## INFORME DE VERIFICACIÓN

# Proyecto de compensación de emisiones Conservación del bosque Galilea – Amé

<b>Fecha de expedición del informe</b>	01 de marzo de 2022
<b>Versión</b>	1
<b>Páginas</b>	80
<b>Aprobado por</b>	José Luis Fuentes
<b>Equipo auditor</b>	Auditor jefe: Carlos Jiménez Revisor técnico: Juan Carlos Gómez
<b>Criterios de auditoría/Referencial</b>	- Estándar ProClima v3.0, 13 de mayo 2021. - Documento Metodológico de ProClima para el Sector AFOLU v2.2, febrero de 2021.

**Ilustración 1. Delimitación del cinturón de fugas, arriba a la izquierda clasificación del ráster de costos, abajo a la izquierda zonas de bosque y a la derecha cinturón de fugas.**

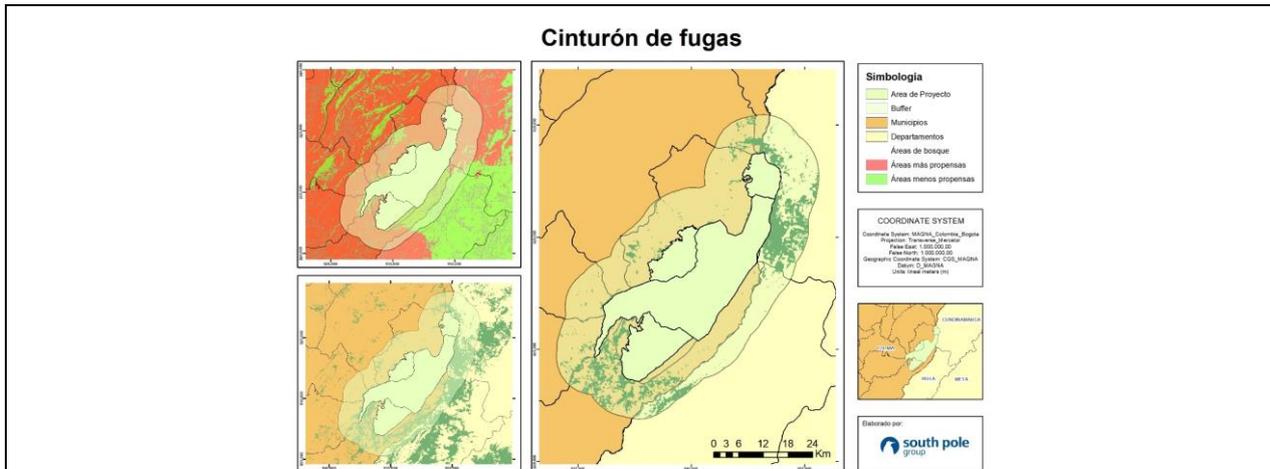
<b>Respuesta de responsable del proyecto</b>		<b>Fecha:</b> 22/09/2021
<p>No se hace una actualización de las estimaciones porque la deforestación en el cinturón de fugas es menor a la deforestación en la línea base. Por lo anterior las estimaciones siguen igual, aunque el cinturón haya sido actualizado.</p>		
<b>Documentación proporcionada por responsable del proyecto</b>		
<p>Shapefiles con el nuevo límite del cinturón de fugas y la información cartográfica del monitoreo de coberturas para el periodo 2019-2021</p> <p>20210316_Cambios_17_19_20_21_CinturonFugas_Actualizado con la actualización de los datos de monitoreo de bosque para el nuevo cinturón de fugas.</p> <p>Ver ruta: Soportes OVV\Gestión de la información\1_Limites del proyecto\Cinturón de fugas Actualizado</p>		
<b>Evaluación de VVB</b>		<b>Fecha:</b> 11/10/2021
<p><b>No cerrado.</b></p> <p>Las explicaciones sobre los cambios no son claras. La justificación “No se hace una actualización de las estimaciones porque la deforestación en el cinturón de fugas es menor a la deforestación en la línea base” aparentemente no es correcta. Aunque no se explican los cambios que se han realizado, se observa que se el nuevo área de fugas, además del perímetro alrededor del área de expansión, también incluye las áreas que todavía no forman parte del proyecto. Dado que en estas áreas hay deforestación en el periodo de monitoreo, corresponderán a fugas y serán restadas de la línea base, por lo que las emisiones netas finales cambiarían. En otras palabras, si el cinturón de fugas aumenta, también lo hará la deforestación en esa área (tabla 27) y por lo tanto las emisiones en el área de fugas, por lo que finalmente afectaría a las emisiones netas.</p> <p>Por otro lado, en el folder 2_Estimaciones de carbono han colocado 4 Excels con las estimaciones, cada una distinta y diferente a la inicia. ¿A qué se debe?</p>

**Ilustración 2. Traslape de los límites geográficos del proyecto con resguardos indígenas o consejos comunitarios afrocolombianos.**

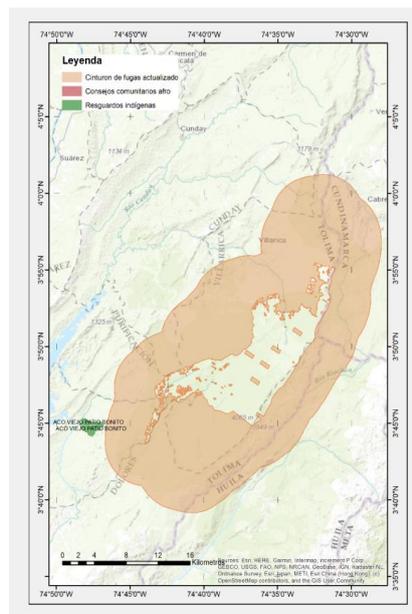
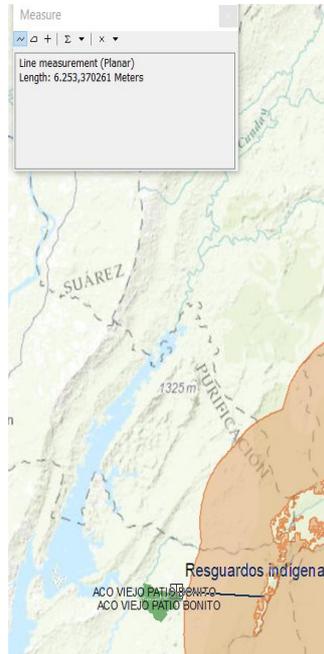
<b>CL ID</b>	<b>08</b>	<b>Fecha:</b> 23/08/2021
<b>Descripción de NC</b>		
Aportar información respecto a la no presencia de comunidades indígenas y/o negras soportadas con las certificaciones del Ministerio del Interior y de Incoder, o las entidades que hagan sus veces.		
<b>Respuesta de responsable del proyecto</b>		<b>Fecha</b> 22/09/2021
<p>De acuerdo con la información cartográfica del Sistema de Información Geográfica para la Planeación y el Ordenamiento Territorial Nacional (SIG-OT) <sup>2</sup> sobre límites de Resguardos Indígenas<sup>3</sup> y de consejos comunitarios afrocolombianos<sup>4</sup> (actualizado a 2018), se pudo evidenciar que no existe traslape del área de expansión del proyecto o el cinturón de fugas con ninguna de estas figuras (Ilustración 2). El resguardo indígena más cercano se encuentra a más de 6 Km desde el límite sur del área de proyecto (Ilustración 3).</p> <p>Adicionalmente, se argumenta que las certificaciones que solicita RENARE para demostrar o no la presencia de comunidades indígenas y/o negras ya no existen. En octubre de 2020, al realizar la solicitud mencionada, desde el Ministerio del Interior se nos informó que el certificado de presencia de grupos étnicos fue reemplazado por el certificado de oportunidad y procedencia de la Consulta Previa, dada la entrada en vigor del Decreto 2353 del 26 de diciembre de 2019, por el cual se modificó la estructura de dicho Ministerio y determinó las funciones de algunas de sus dependencias.</p> <p>En línea con lo anterior, se solicitó a la Administración de RENARE claridades frente a la certificación requerida para la inscripción de la iniciativa, considerando que para demostrar presencia de comunidades indígenas podría ser suficiente que los proponentes de proyecto proporcionen los documentos que acrediten la condición de tenencia de la tierra de los predios o áreas que harán parte de la iniciativa de mitigación y, que a la fecha no existe soporte jurídico que obligue a los proponentes de proyecto a consultar por procedencia de consulta previa para proyectos REDD+.</p> <p>A esta solicitud, la administración de RENARE respondió con las siguientes consideraciones:</p> <ul style="list-style-type: none"> <li>● <b>Ley 1753 de 2015:</b> (...) “El Ministerio de Ambiente y Desarrollo Sostenible o quien haga sus veces, diseñará y orientará la implementación de la Estrategia Nacional de Reducción de Emisiones debidas a la Deforestación y Degradación Forestal, REDD+, en coordinación con</li> </ul>

Teniendo en cuenta lo anterior, se nos informó que el IDEAM como administrador de la plataforma RENARE gestionará que en dicha plataforma se refleje la respuesta o solución que sobre el asunto está evaluando el Ministerio de Ambiente y Desarrollo Sostenible (MADS), entidad a la cual se remite esta consulta por competencia; pero a la fecha no se ha recibido notificación o un concepto sobre este asunto.

Una vez la plataforma defina el procedimiento se seguir, el proponente hará las gestiones necesarias para conseguir las certificaciones aplicables considerando lo dispuesto en el artículo 10 de la Resolución 1447 de 2018.
